OTIUM BO- OG VELFERDSSENTER, TROMSØ

Branncellebegrensende vegger mellom beboerrom og
rømningsveier

12. april 2024

Figur: Utvendig trapp, aktuelle vegger

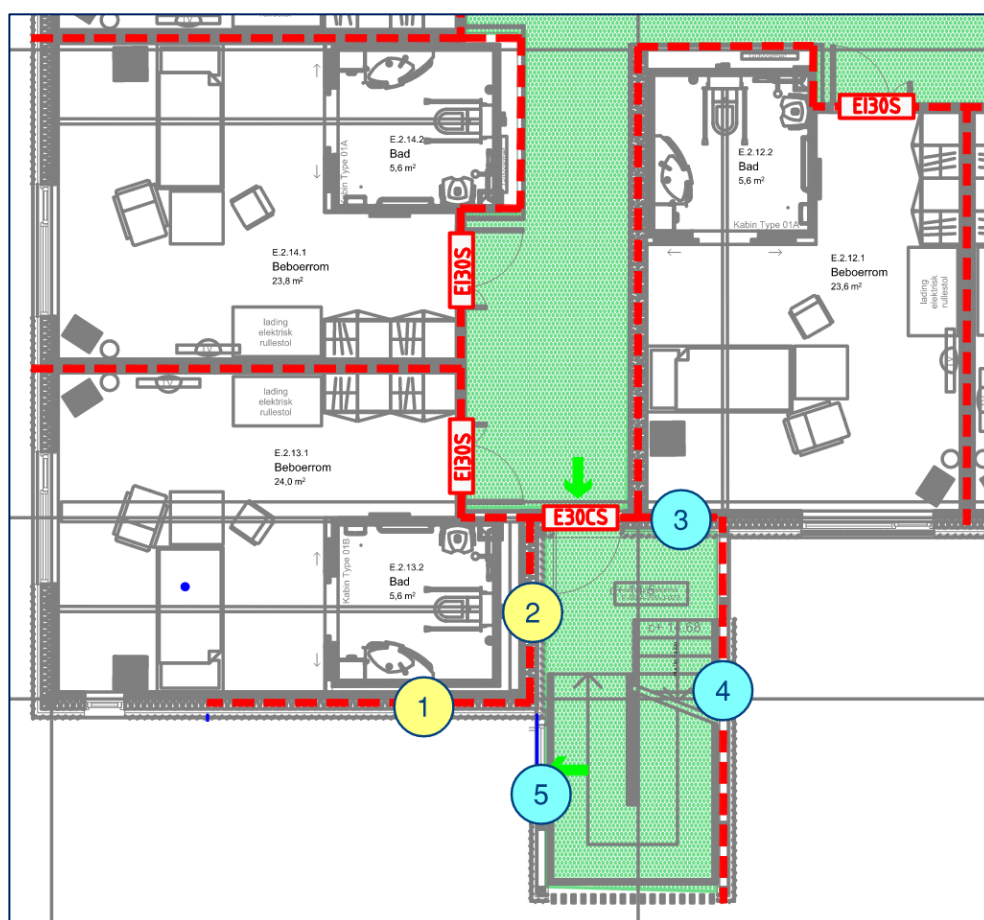
Det er konstatert at noen yttervegger ikke er bygd som prosjektert og at de ikke har den brannmotstanden som er forutsatt i brannkonseptet (EI 60). Dette kan ha betydning for beskyttelse av de utvendige rømningstrappene i bygg A, B, C og E mot brann fra tiliggende beboerrom. Det gjelder veggene merket 1 og 2 i figuren (Det er ingen identifiserte avvik knyttet til vegger 3, 4 og 5).

Det er vegg 2 bak badekabin mot trapp som gir færrest barrierer og som potensielt utgjør det svakeste punktet mtp. spredning fra beboerrom til trapp. Bakvegg mot trapp, vegg 2, må derfor oppgraderes.

Vi anser det nødvendig med en kledning som tilfører veggen brannmotstand på 30 minutter, som f.eks. et lag branngips, 2 lag vanlig gips, e.l. Det vil være omfattende og praktisk utfordrende å foreta en slik oppgradering på beboersiden av veggen. En enklere løsning på dette når det kommer til byggbarhet, vil antakelig være å foreta utbedringene på trapperomssiden, med kledning på vegg i trapp.

Figur: Detalj yttervegg 5 i rømningsstrapp

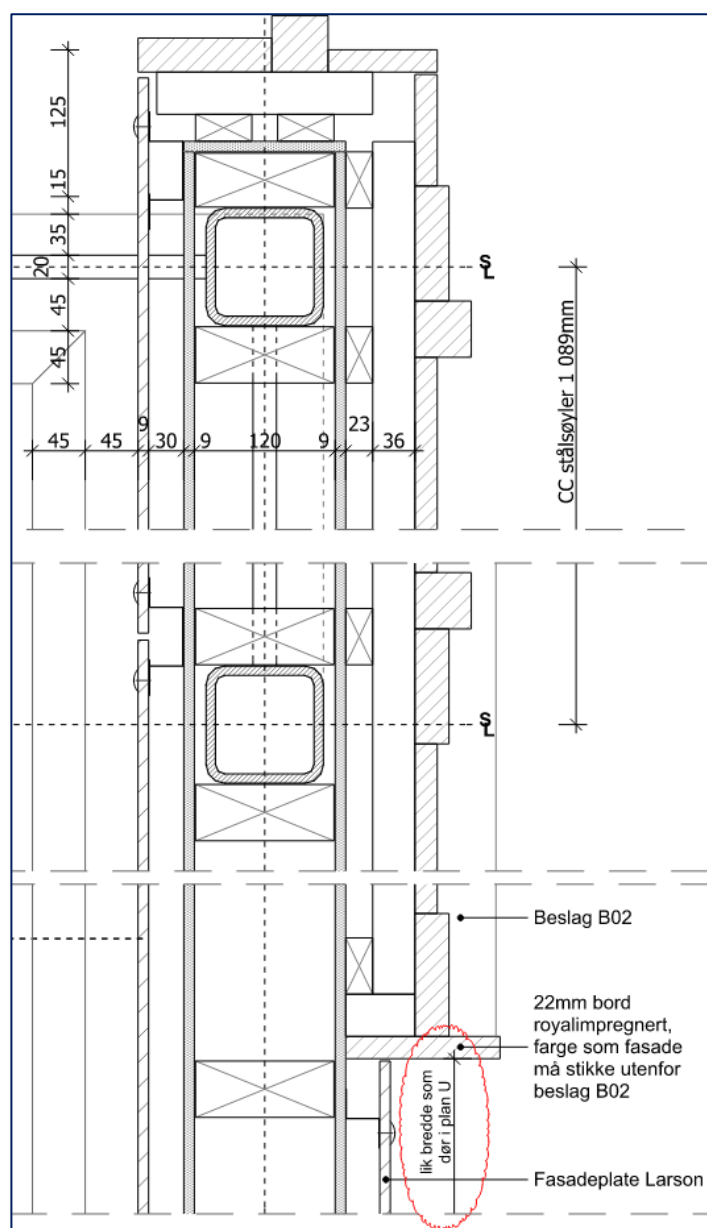
Tilsvarende anslår vi også brannmotstanden for yttervegg 5 i rømningsstrappen til ca 15-20 minutter basert på følgende prosjekteringsdetalj.

Figur: Barrierer mot branneksplosjon av rømningstrapp

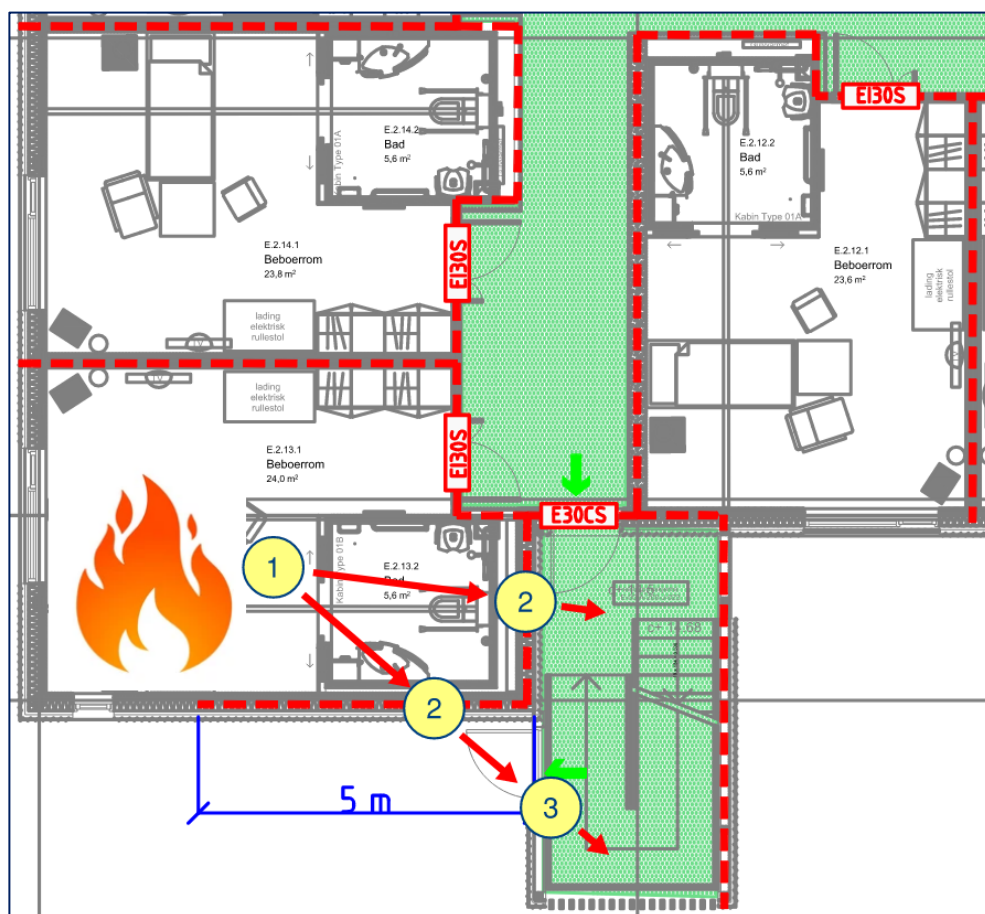
1. Sprinkler
2. Brannmotstand yttervegg beboerrom
3. Brannmotstand yttervegg trapp

Størst betydning for brannsikkerheten har tiltak 1, sprinkler. Sprinkler skal kontrollere eller slukke brann. En sprinklerkontrollert brann er normalt ikke spredningsdyktig. Når sprinklerbeskyttelse fungerer som forventet blir neste barriere, dvs. veggens brannmotstand i realiteten underordnet. Da har det liten betydning om veggens har 10, 30 eller 60 minutters brannmotstand.

Til tross for at sprinkler dekker opp for det meste av risiko må man i et bo- og velferdssenter ha robuste rømningsveier. Vi mener man ikke kan basere sikkerheten utelukkende på sprinkler og vegg med usikker ytelse, og anser det derfor nødvendig med oppgradering.

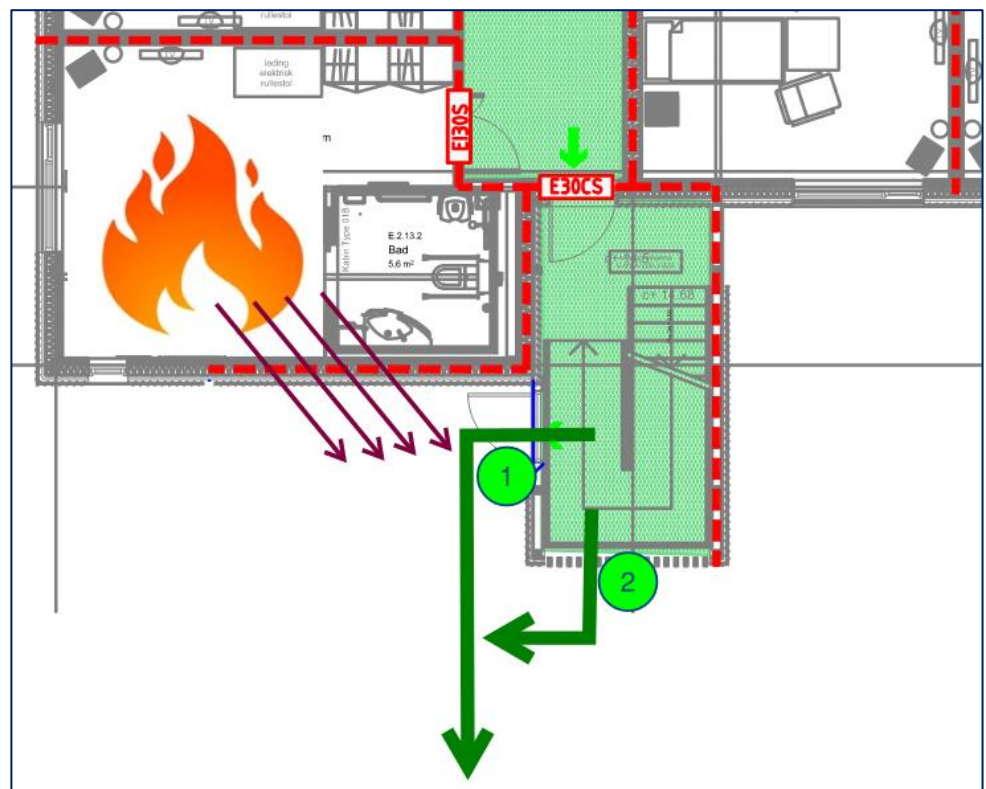
Det påpekes av Sintef at det er brukt trestendere i vegger som er forutsatt oppbygd utelukkende av ubrennbare materialer (klasse A2-s1,d0). Dette avviket gjelder kun den utvendige trappen i bygg C. Bygg D har ikke utvendig trapp og i de øvrige byggene A, B og E er bruk av trestendere i brannklassifiserte vegger i tråd med brannkonseptet.

Differensieringen av krav mellom bygningene skyldes at bygningene er plassert i ulike brannklasser, som igjen avgjøres av antallet etasjer og type virksomhet. I forhold til risiko er det liten grunn til å problematisere dette. Det er cafe/dagsenter i plan 1 som er den utløsende faktoren for plassering av bygg C i brannklasse 3. Dagsenteret har ingen tilknytning til den aktuelle trappen. Uten cafe/dagsenter hadde bygg C blitt plassert i brannklasse 2 på lik linje med A, B, og E der trestendere er akseptabelt. Det kan også tilføyes at av alle de utvendige trappene er det trappen i bygg C som er minst utfordrende all den tid den bare går over to etasjer samt takterrasse.
